改善箇所説明図

対象部位
浮き上がり防止装置(赤色:ストッパ、黄色:ロックピン)

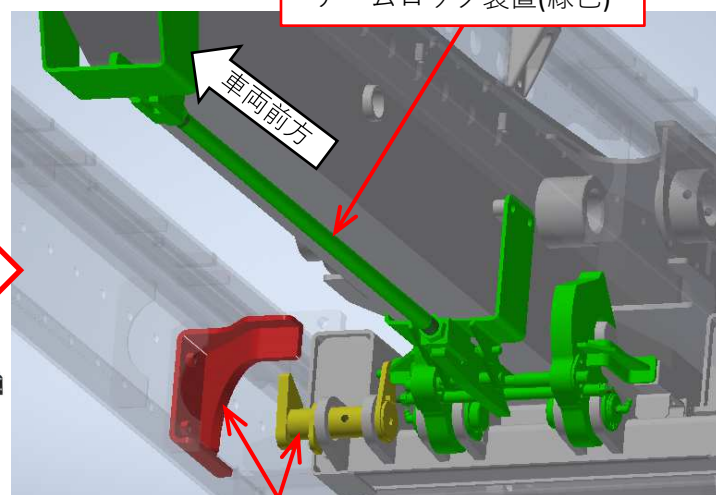
脱着装置付きコンテナ専用機能を有する自動車のコンテナ脱着動作時のダンプアームの浮き上がりを防止する装置において、設計検証不足、製造管理不足及び検査工程における確認不足のため、ストッパとロックピンとの隙間が不十分なものがある。そのため、ダンプ動作時に当該装置が破損し、そのままの状態で使用を続けると、最悪の場合、走行中に当該部品が脱落し交通の妨げになるおそれがある。

全車両、浮き上がり防止装置を対策品に交換する。また、アームロックブラケットを点検し、長孔加工されているものは止め止めプレートを追加し、止めナットの締付けを確認する。

変更前	変更後
アームロック装置		
浮き上がり防止装置
